Dot: postępowania przetargowego na zadanie : Wymiana stolarki okiennej i drzwiowej w budynku Publicznego Gimnazjum w Pyrzycach w ramach zadania „ Termomodernizacja Budynku Publicznego Gimnazjum w Pyrzycach”

Wyjaśnienie treści SIWZ

ZESTAWIENIE ŚLUSARKI DRZWIOWEJ ALUMINIOWEJ W BUDYNKU GIMNAZJUM

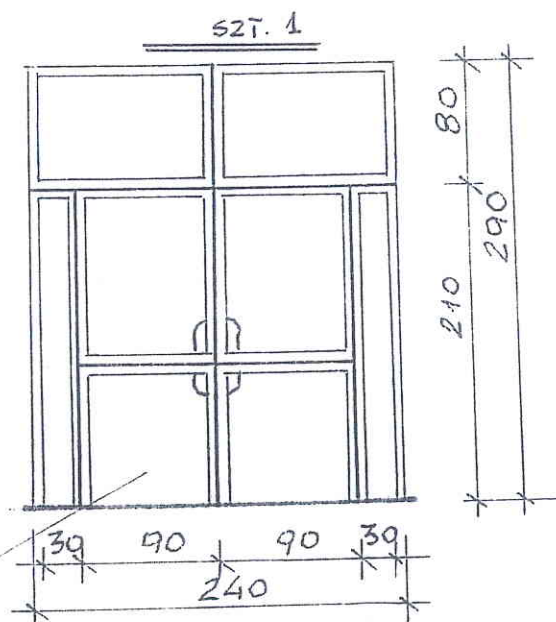
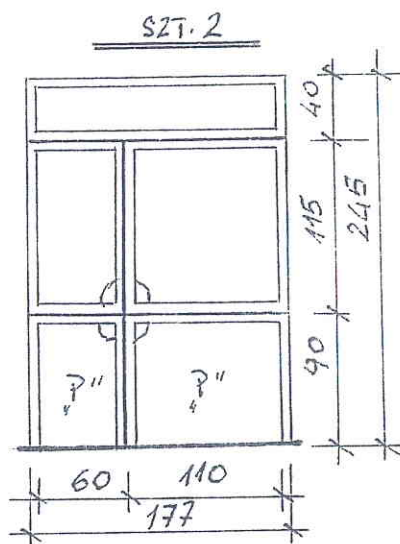
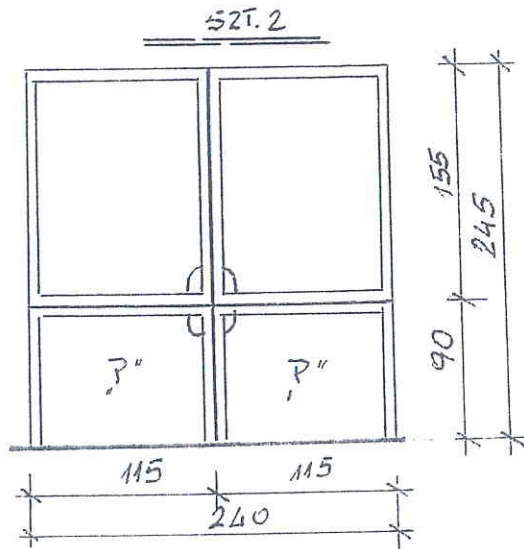
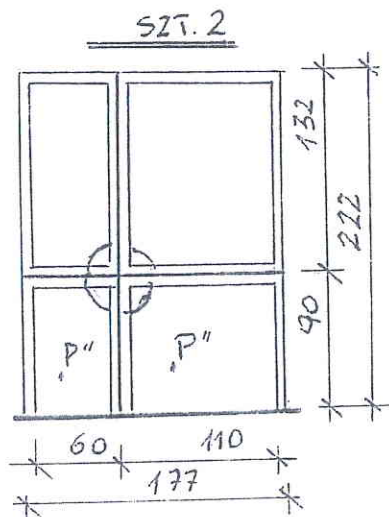
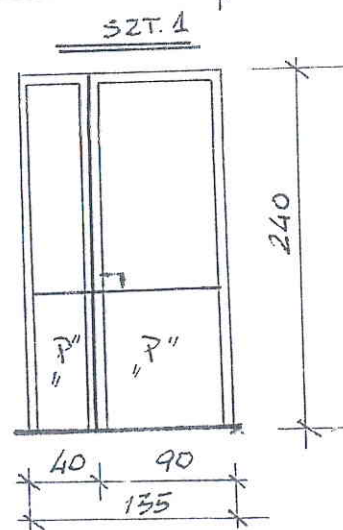
Prosimy o dołączenie do SIWZ rysunków ślusarki aluminiowej z naniesionymi podziałami, wymiarami i funkcjami otwierań.

Ślusarka w załączeniu. Otwieranie to pochwyty rurkowe z dwoma zamkami, w drzwiach wejściowych owym. 177x222 cm dodatkowo elektrozaczep (1 szt)
